府民公募型整備事業 (府民提案型 < 既要望 >)

整理番号	20	写 真		
交通安全施設	信号機 (新設・押ボタン式)	<div style="display: flex; justify-content: space-around;"> <div style="text-align: center;">  <p>①</p> </div> <div style="text-align: center;">  <p>②</p> </div> </div>		
所在地	舞鶴市字下福井35番地先 国道175号「にしがき下福井店」前			
現在の状況	<ul style="list-style-type: none"> ・ 交通規制 交差点図面に記入のとおり ・ 付近の環境 交差点周辺は北側が住宅地で、南側は山間部である。北方には喜多工業団地がある。 			
要望内容	最近スーパーが出来た関係で車両の流入や国道を横断する歩行者が増加し、国道175号は交通量が多く危険であるため、信号機の設置を要望 (受付番号206)			
位置図			交 差 点 図 面	
対応案	実施する。			<div style="text-align: center;"> <p>住宅街</p> <p>国道175号</p>  <p>スーパー にしがき下福井店</p> <p>← 信号まで約270m 信号まで約270m →</p> </div>

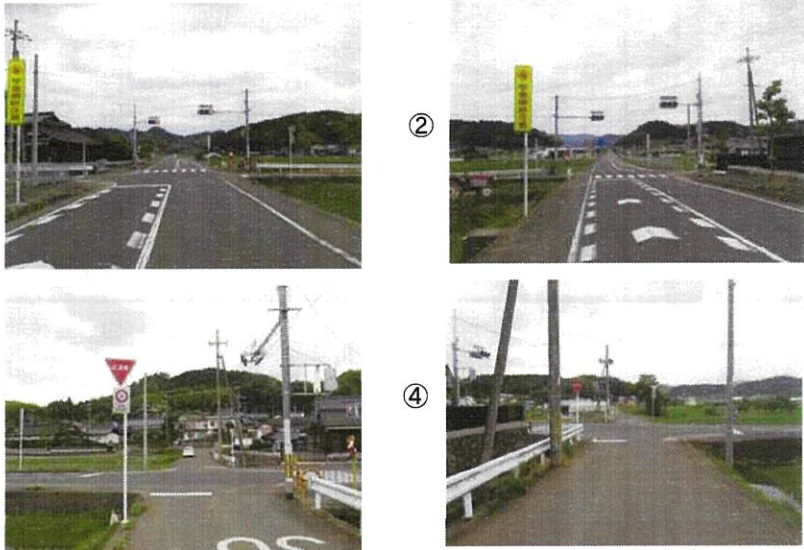
<p>整理番号</p>	<p>22</p>	<p>写真</p>
<p>交通安全施設</p>	<p>信号機 (新設・半感应式)</p>	
<p>所在地</p>	<p>福知山市字川北1446-1 先 府道舞鶴綾部福知山線佐賀農道交差点</p>	<p>① </p> <p>② </p> <p>③ </p>
<p>現在の状況</p>	<ul style="list-style-type: none"> ・ 交通規制 交差点図面に記入のとおり ・ 付近の環境 周辺は住宅と農耕地であり、南東方向にJR石原駅、西方向に三段池公園がある。 	
<p>要望内容</p>	<p>要望交差点は通学路であり、佐賀農道から来る車両が速度を出して危険である。交通量も増加傾向であるため、信号機の設置を要望 (受付番号233)</p>	
<p>位置図</p>		<p>交差点図面</p>
<p>対応案</p>	<p>見通しも良好で、交通量的にも信号機の必要性は低いと判断するため、実施しない。</p>

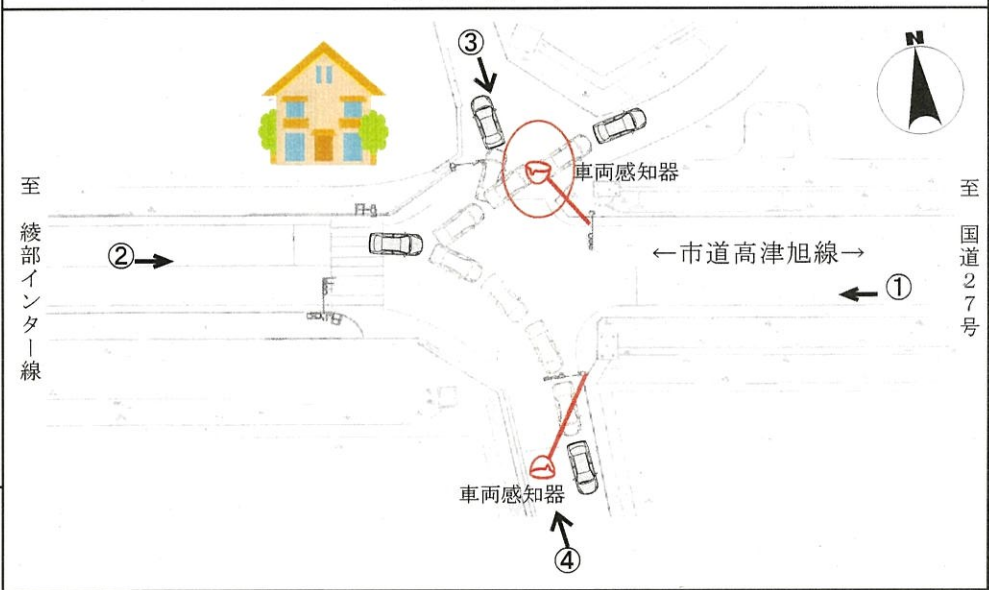
<p>整理番号</p>	<p>25</p>	<p>写真</p>	
<p>交通安全施設</p>	<p>信号機 (半感応化)</p>		
<p>所在地</p>	<p>綾部市有岡町川原田 綾部インター線有岡渕垣線交差点</p>		
<p>現在の状況</p>	<ul style="list-style-type: none"> ・ 綾部ICに隣接する信号機 ・ 押ボタン式信号機が設置されている。 ・ 通勤時間帯の交通量が増加している。 		
<p>要望内容</p>	<p>交差側道路の交通量が多く、交差側道路から車両が出られないため、信号機の交差点制御を要望 (受付番号28)</p>		
<p>位置図</p>		<p>交差点図面</p> 	
<p>対応案</p>	<p>交差側道路が、車両が安全に離合できる程度の幅員を有していないため、実施しない。</p>

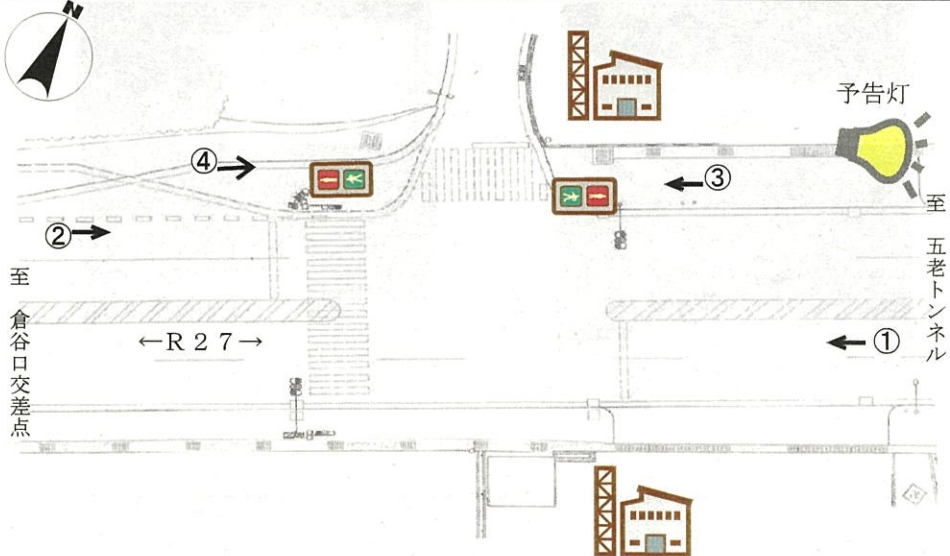
整理番号	26	写真	
交通安全施設	信号機(移設)	① 	② 
所在地	綾部市鷹栖町 国道27号山家交差点	③ 	④ 
現在の状況	<ul style="list-style-type: none"> 交通量の多い国道に設置された信号機 半感应式信号機が設置されている。 JR山家駅が隣接している。 	交差点図面	
要望内容	感知器の感知位置で停車すると、国道から右左折してくる車両と離合がしにくいため、感知器の移設を要望(受付番号43)		
位置図			
対応案	提案のとおり実施する。
